KLAIPĖDOS RAJONO SAVIVALDYBĖS ADMINISTRACIJOS VIEŠŲJŲ PIRKIMŲ SKYRIUS

DĖL PIRKIMO NR. 585525

Dėkojame už dalyvavimą supaprastintos vertės pirkime „P-2022/5619, Automobilių stovėjimo aikštelės Gargždų mieste prie daugiabučio namo J. Janonio g. Nr. 17, įrengimas“ skelbiamos apklausos būdu (toliau – pirkimas).

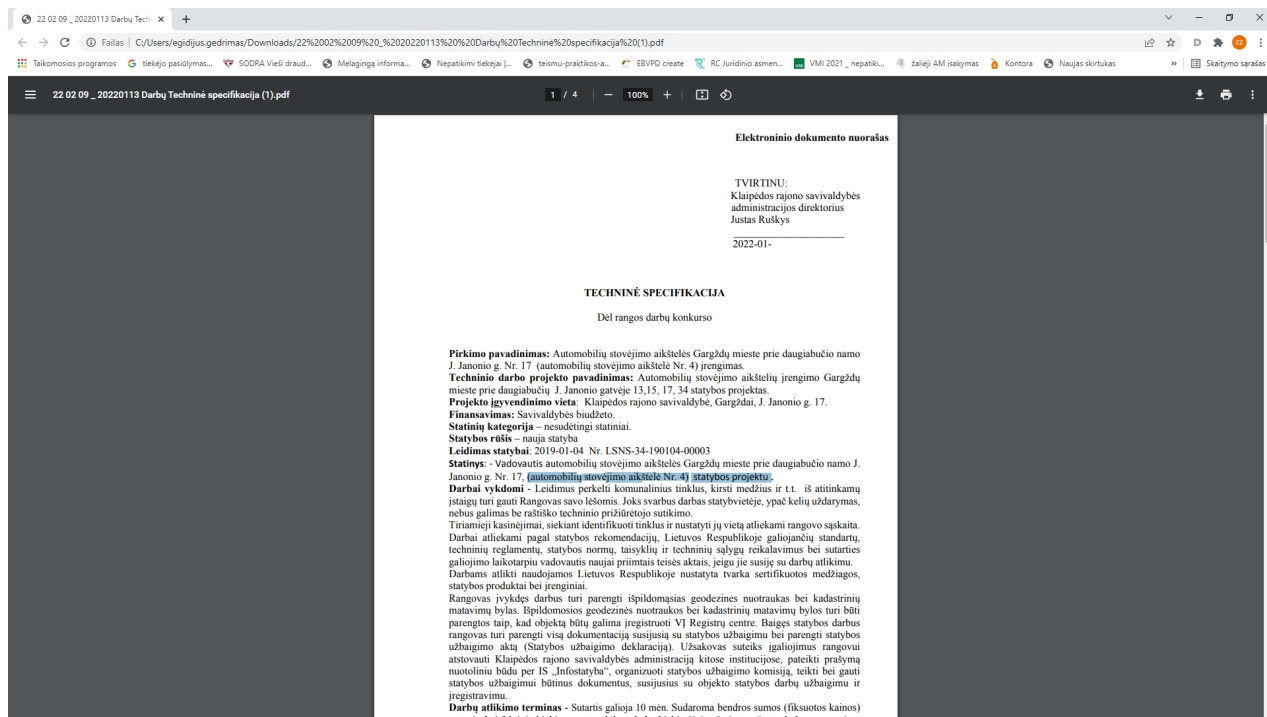
2022-02-18 gautas iš tiekėjo klausimas (kalba netaisyta): „Laba diena, Pirkimo techninėje specifikacijoje nurodyta, kad perkama aikštelės prie 17 namo (aikštelės Nr. 4) darbai. Projekte prie 17 namo įvardinta aikštelė Nr. 3, o aikštelė Nr. 4 yra prie 13 ir 15 namų. Prašome nurodyti kurios aikštelės įrengimo darbus perkate?“

Skirtingi namai sujungti. Šiuo pirkimu perkami 4-tos automobilių stovėjimo aikštelės įrengimo darbai. Tai nurodyta pirkimo techninėje specifikacijoje:
